NUMERO PROGRESSIVO	3	SUB	
PROTOCOLLO GENERALE	122577	DATA	23/10/2007
RICHIEDENTE	Comune di Sassuolo Servizio Tutela del Territorio		
INDIRIZZO	Via Decorati al Valor Militare, 30 - 41049 Sassuolo (MO)

SINTESI DELLA RICHIESTA

- N°1: Proposta di modifica al perimetro del settore di ricarica di tipo D di cui alle tavole 8.1 e 8.4 della variante PTCP

Figura 1a e 1b: Carta geologica della Regione Emilia-Romagna

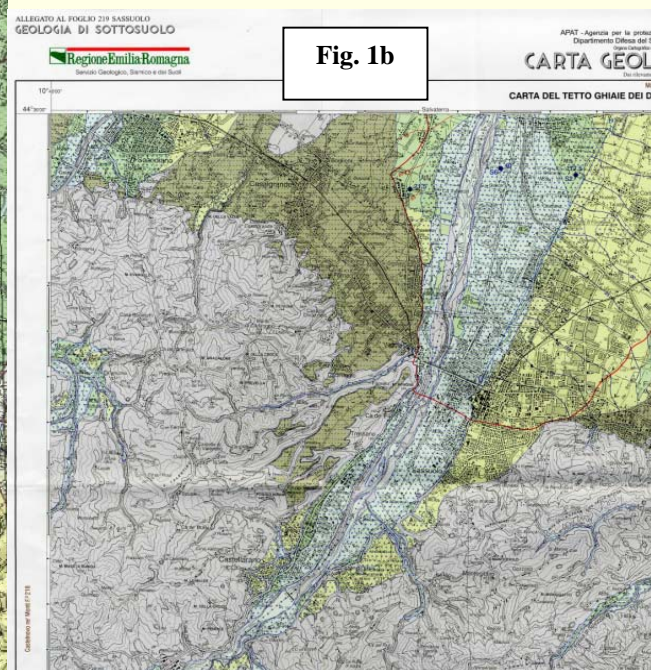
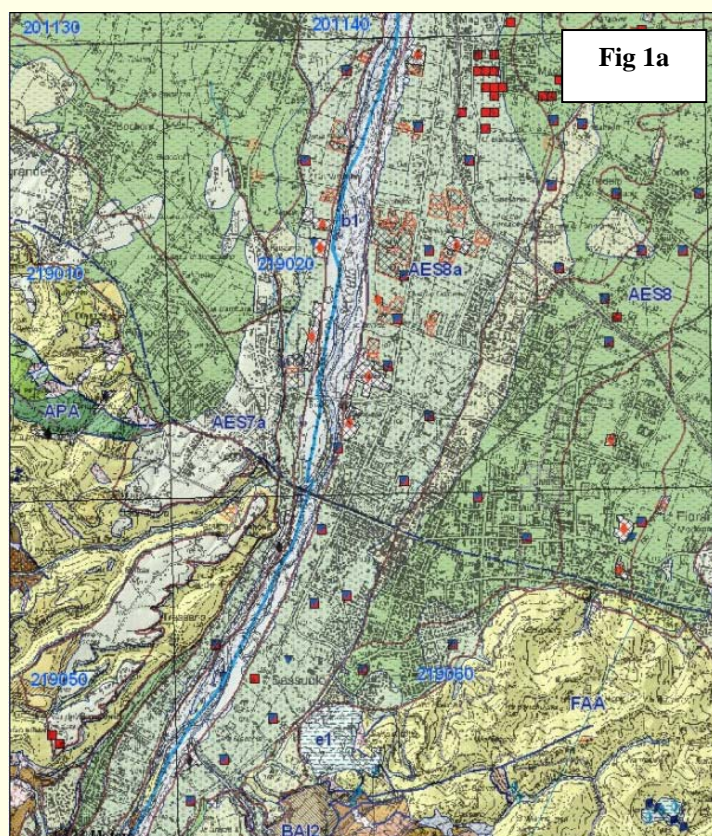
Al fine di verificare la congruenza del dato proposto dal Comune con quello della banca dati geologica regionale, sono state prese a riferimento le cartografie elaborate dal Servizio Geologico Sismico e dei Suoli regionale e nello specifico la "Cartografia geologica e dei suoli" in scala 1:50.000 ed in scala 1:10.000 (fig. 1a) e la Carta geologica d'Italia - Foglio 219 Sassuolo, in scala 1:50.000 (fig. 1b). Dall'analisi degli elaborati sopra esposti risulta evidente che il limite del terrazzo b2 è differente rispetto a quello evidenziato nella proposta comunale (figura 1a e figura 1b).

In virtù di quanto riscontrato il limite proposto non è coerente con la metodologia e cartografia regionali. Si ritiene peraltro che, per la corretta individuazione dell'area di ricarica di tipo D, non possa essere esaustiva la sola informazione proveniente dall'età dei terrazzi fluviali, ma che tale dato vada opportunamente integrato con informazioni aggiuntive inerenti le caratteristiche idrostratigrafiche del sottosuolo.

Per le motivazioni sopra esposte non si ritiene di apportare modifiche al limite del settore di ricarica di tipo D.
